DETERMINAZIONE DEL DIRIGENTE SERVIZIO VIA/VINCA 5 maggio 2025, n. 196

[ID VIP 13355] - Parco eolico denominato "PALO DEL COLLE - BITONTO", costituito da 5 aerogeneratori di potenza unitaria pari a 8 MW, per una potenza complessiva di 40 MW, da realizzarsi nei Comuni di Palo del Colle (BA) e Bitonto (BA), incluse le opportune opere di connessione alla RTN.

Relazione tecnica a supporto dell'istruttoria sul progetto
ID_VIP 13355

Tipologia di progetto	Impianto Eolico Onshore denominato "Palo del Colle - Bitonto" con Opere di Connessione alla RTN
Potenza	40 MW (5 aerogeneratori di potenza unitaria pari a 8 MW)
Ubicazione	Impianto Eolico: Comuni di Palo del Colle (BA) e Bitonto (BA) Opere di Connessione alla RTN: Comuni di Palo del Colle (BA) e Bitonto (BA)
Proponente	Green Energy Development S.r.l.

Figura 3 – Interferenza dell'area di progetto con l'IBA135 'Murge' entro un raggio di 5 km

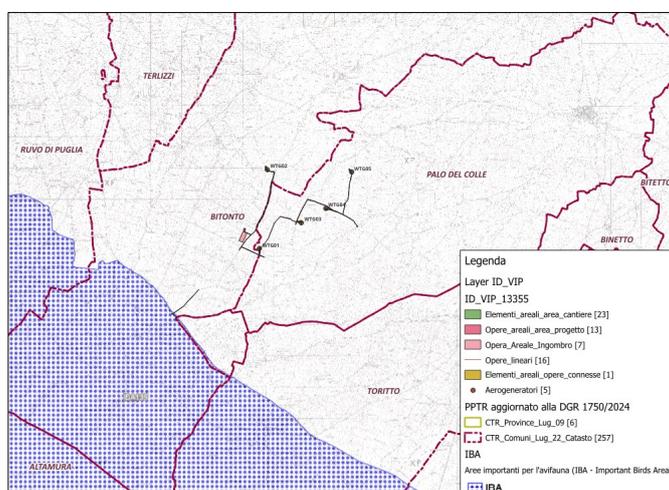
L'analisi cartografica evidenzia che l'aerogeneratore WTG01 ricade all'interno del buffer di 5 km dall'area IBA n. 135 – Murge, determinando un'interferenza potenziale con il perimetro dell'area di interesse ornitologico.

Figura 4 – Stralcio Aree non Idonee DGR 2122

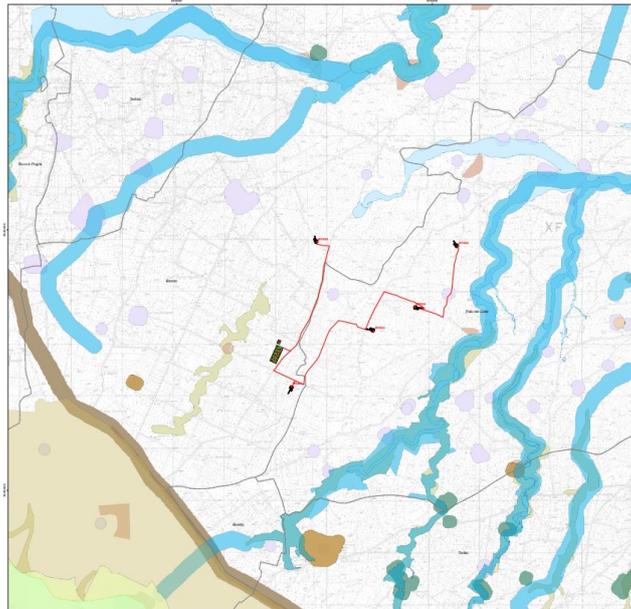
Dall'analisi documentale emergono potenziali criticità legate in particolare a:

- la presenza di oliveti potenzialmente riconducibili a produzioni DOP ("Terra di Bari")
- la localizzazione del progetto in un contesto paesaggistico strutturato e tutelato, quale la "Piana olivicola del Nord barese"

L'area individuata per l'impianto proposto, pertanto, non rientra tra quelle considerate non idonee come stabilito dal regolamento regionale n. 24 del 2010. Tuttavia, è essenziale integrare la documentazione con evidenze concrete che attestino l'assenza di produzioni agricole di qualità certificata (Biologico, D.O.P., I.G.P., S.T.G., D.O.C., D.O.C.G.) nelle aree interessate dal progetto.

Figura 5 – Distanza di ciascun aerogeneratore dalle abitazioni

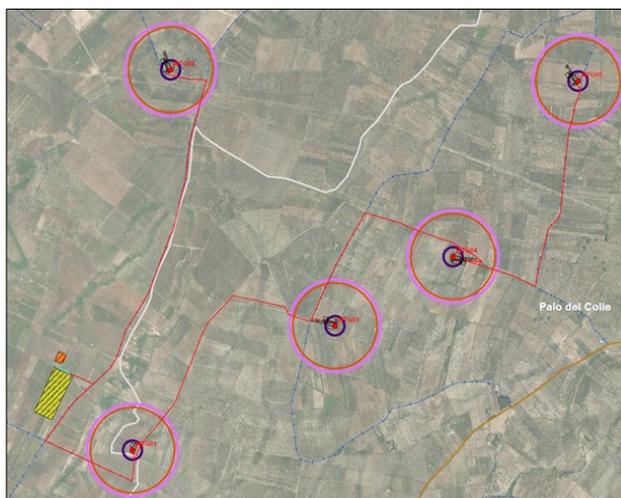
- una minima distanza di ciascun aerogeneratore da unità abitativa munite di abitabilità, regolarmente censite e stabilmente abitate, non inferiore ai **200 m**;
Il requisito risulta soddisfatto. Tutti i fabbricati ricadono al di fuori del buffer di 200 metri. (PLANIMETRIA DELLA GITTATA MASSIMA DEGLI ELEMENTI ROTANTI)

- una minima distanza di ciascun aerogeneratore dai centri abitati individuati dagli strumenti urbanistici vigenti non inferiore a 6 volte l'altezza massima dell'aerogeneratore.
Il requisito è soddisfatto. Gli aerogeneratori ricadono su un'area posta a Ovest del centro urbano del Comune di Palo del Colle (BA) a una distanza di circa 7 km in linea d'aria e a Sud - Ovest del centro urbano del Comune di Bitonto (BA) ad una distanza di circa 10 km in linea d'aria. (GITTATA MASSIMA ROTTURA ELEMENTI ROTANTI - PAL-AMB-REL-044_01)

Figura 6 – Distanza degli aerogeneratori dai fabbricati

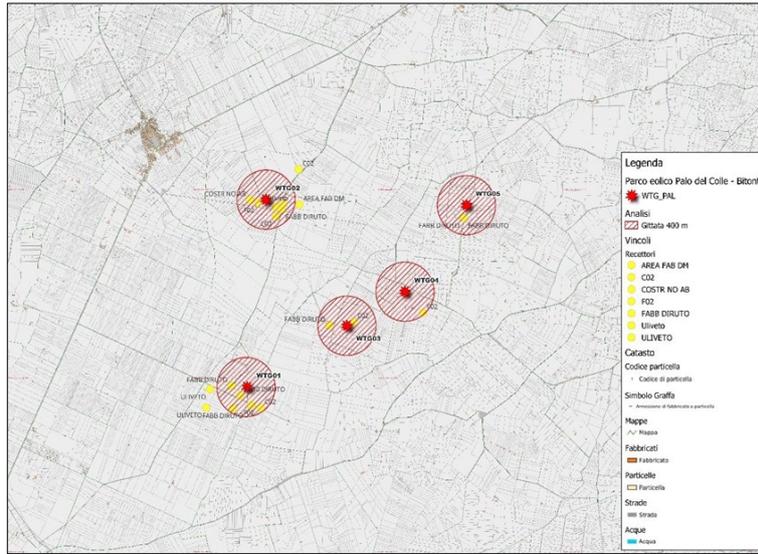
La gittata calcolata per un frammento da 5 m (307,87 m) rappresenta il valore massimo di rischio teorico e deve essere assunta come riferimento prudenziale per la verifica delle distanze dai fabbricati.

Il documento Relazione sull'impatto acustico (PAL-AMB-REL-050_00) contiene un censimento sistematico dei fabbricati ricadenti entro un raggio di 1.500 m da ciascuna turbina. I ricettori sono

stati identificati tramite coordinate UTM, classificati per destinazione d'uso e categoria catastale e valutati in termini di esposizione al rumore (Leq in dB(A)).
 La valutazione geometrica delle distanze effettive tra i fabbricati e i WTG rispetto alla gittata massima evidenzia che nessun edificio destinato a uso abitativo ricade all'interno del buffer di 400 m. Tale valore rappresenta un margine di sicurezza ulteriormente ampliato e viene utilizzato in modo precauzionale per indicare una distanza superiore a ogni possibile gittata calcolata.
